**A**  
**PREFEITURA DA CIDADE DO RIO DE JANEIRO - PCRJ**  
**SECRETARIA MUNICIPAL DE CONSERVAÇÃO – SECONSERVA**

**Ref.:** Contrato Nº 34/2021 – Processo Instrutivo: 26/004.110/2021

**Assunto:** 2º Análise Crítica de Projeto Rua São Francisco Xavier – Documentos enviados em 10.02.2022

**Unifilar Reparo Profundo - RP**

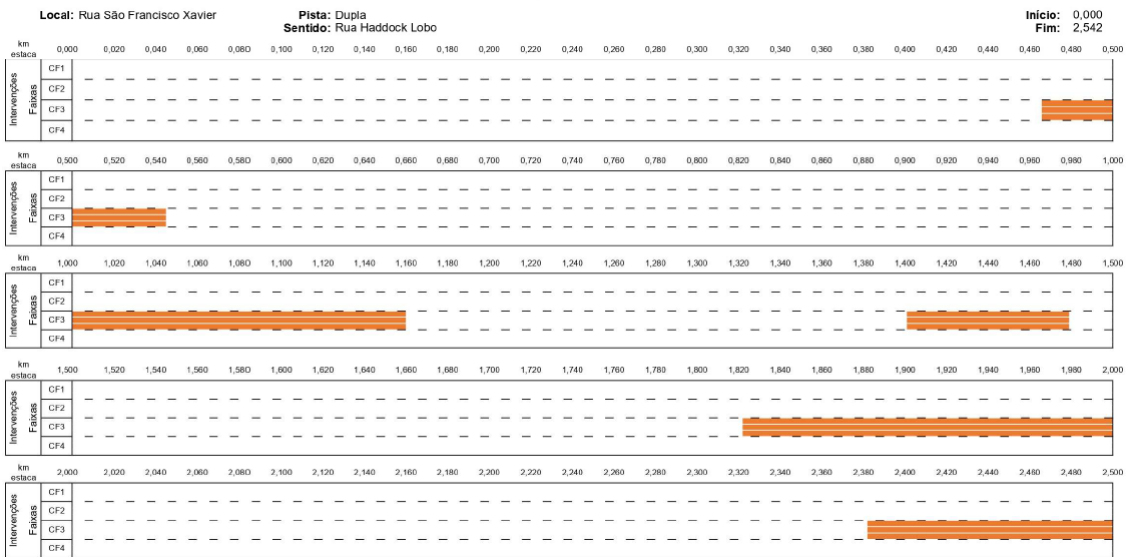
4. Foram apresentada a solução de reparo profundo para a rua São Francisco Xavier, sendo indicada a execução somente na pista com sentido a Rua Haddock Lobo, conforme trechos colacionados abaixo:

Não foram disponibilizados os boletins de sondagens e poços de inspeção, principalmente para a identificação de possíveis interferências como tubulações e da presença de água nas camadas mais profundas de intervenção dos remendos, sendo certo que, se constatadas, implicarão no atraso das obras e possivelmente em modificações bruscas de soluções de projetos e isso, num logradouro de grande tráfego e visibilidade.

Igualmente, não consta dos projetos enviados o levantamento e análise dos cadastros das redes das concessionárias e da própria prefeitura, dos locais aonde haverá remendo profundo. Cabe destacar que essa análise é uma etapa intrínseca e fundamental da etapa do projeto executivo, cuja responsabilidade não é da Contratada.

Desse modo, solicitamos a realização de sondagens e poços de inspeção em camadas mais profundas, bem como a análise crítica dos cadastros das interferências, e, a disponibilização, com a maior brevidade possível. De igual modo, solicitamos a confirmação dos trechos a serem executados os remendos, uma vez que:

- a) O 1º trecho, entre o km 0,46 e km 0,54, inicia sobre uma baia de ônibus e, visualmente, não apresenta patologias que justifiquem a execução de remendo, conforme foto abaixo:

- a) Encontramos uma grande patologia no km 0,98, antes do 2º trecho, sem previsão de remendo, conforme foto abaixo:

- b) O 3º trecho, entre o km 1,40 e km 1,48, visualmente, não apresenta patologias que justifiquem a execução de remendo, conforme fotos abaixo:

- c) O trecho entre o km 1,82 e km 2,00, aparentemente, apresenta uma patologia proveniente de rede de tubulação, conforme fotos abaixo:

- d) O trecho entre o km 0,00 e km 0,654, sentido rua Oito de Dezembro, aparentemente, apresenta patologias ao longo de quase todo trecho e, também sem previsão de remendos, conforme fotos abaixo:

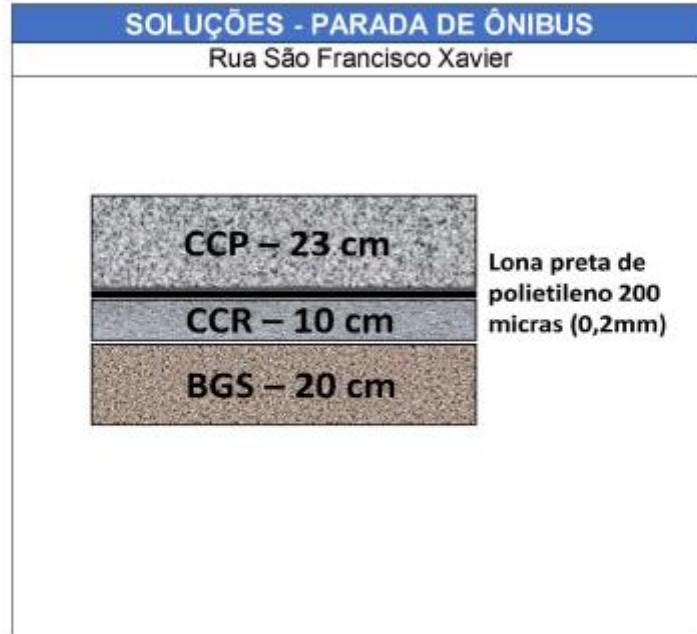
- Entendido quanto ao traço que poderá ser definido pela Dimensional, porém ainda restam dúvidas quanto ao projeto das baias, que permeiam também na São Francisco Xavier, mas antes, vejamos abaixo, recortes da página 27, do Relatório e página 11, da Nota Técnica de Pavimento, anexo do projeto, que tratam de detalhes das baias de ônibus e de pavimento rígido:

Solicitamos esclarecimento de qual resistência a compressão (FCK) deverá ser empregado na camada de CCP e se há alguma relação com a resistência à tração de flexão de 4,5Mpa.

Solicitamos esclarecimentos quanto a colocação das barras de transferência de 32mm de diâmetro a cada 30cm. Tratam-se de aço CA-50? É imprescindível o envio de detalhes dessa armação juntamente com a tela Q-138, com sua distribuição na camada de concreto?

As soluções nos trechos em baias de ônibus na faixa de rolamento foram entregues com solução de reparo profundo com utilização de CCR na base. Já a definição do traço do concreto, seus aditivos e estrutura do concreto devem ser realizados de modo a que se encontre resistência à tração e fck adequados, como definidos em projeto. Não cabe a projetista definir traço, aditivo e diversos outros fatores, pois eles devem ser experimentados e determinados pela construtora em acordo com a situação de campo. Tal situação pode criar problemas e inviabilizar o serviço pela Construtora.
